AVIS DE MODIFICATION

CHANGEMENT À LA ZONE DE CONTRÔLE DE BUTTONVILLE (CYKZ) ET LA ZONE DE CONTRÔLE DU TERMINAL DE TORONTO TORONTO (ONTARIO)

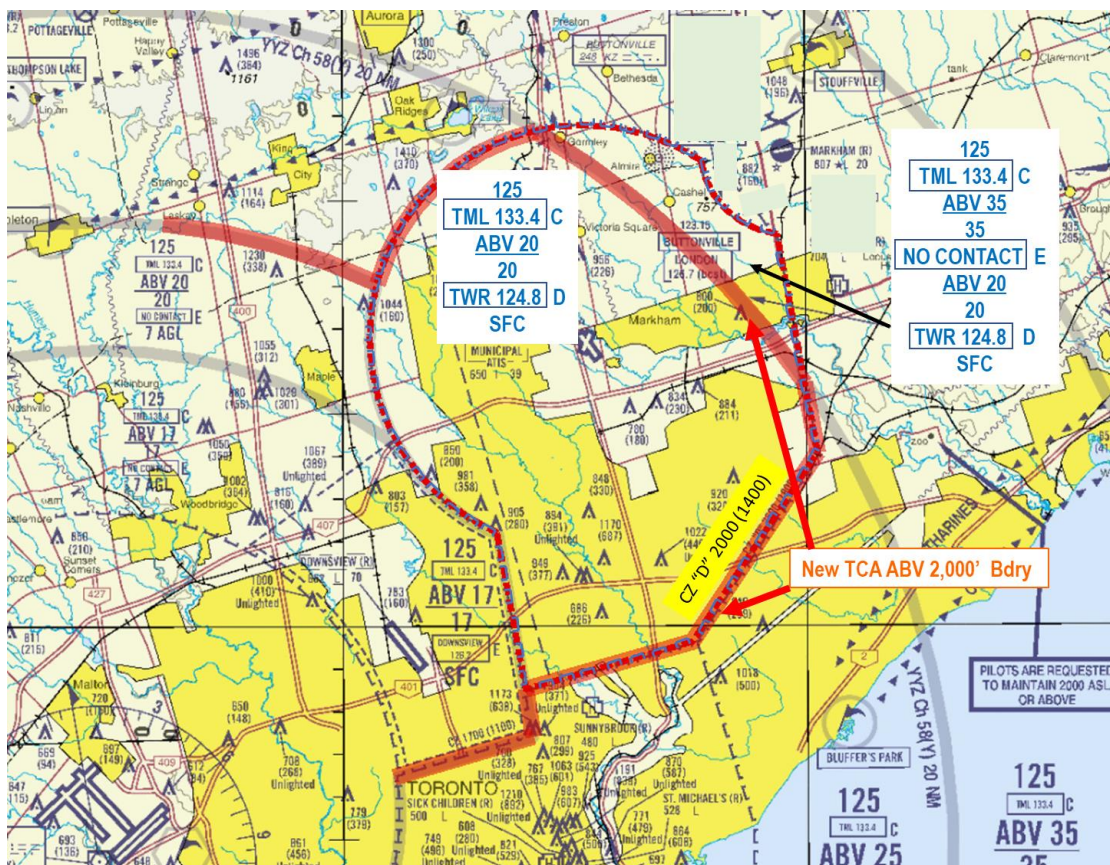
Pour améliorer la gestion du trafic aérien à l'aéroport international Lester B Pearson de Toronto (CYYZ), le plafond de la zone de contrôle (CZ) de Buttonville sera abaissé à 2 000 pieds au-dessus du niveau de la mer (ASL). En outre, la limite de 2 000 pieds ASL du terminal de Toronto (TCA) est en cours d'expansion pour englober la plupart de la zone de contrôle de Buttonville (voir la carte croquis ci-dessous).

Ce changement entrera en vigueur le 13 septembre 2018, à 09:01 temps universel coordonné (UTC). Référez à l'AIC 23/18 qui sera publié le 16 août 2018 et au supplément de l'AIP 50/18 qui sera publié le 13 septembre 2018, jusqu'à ce que les publications aéronautiques appropriées soient modifiées.
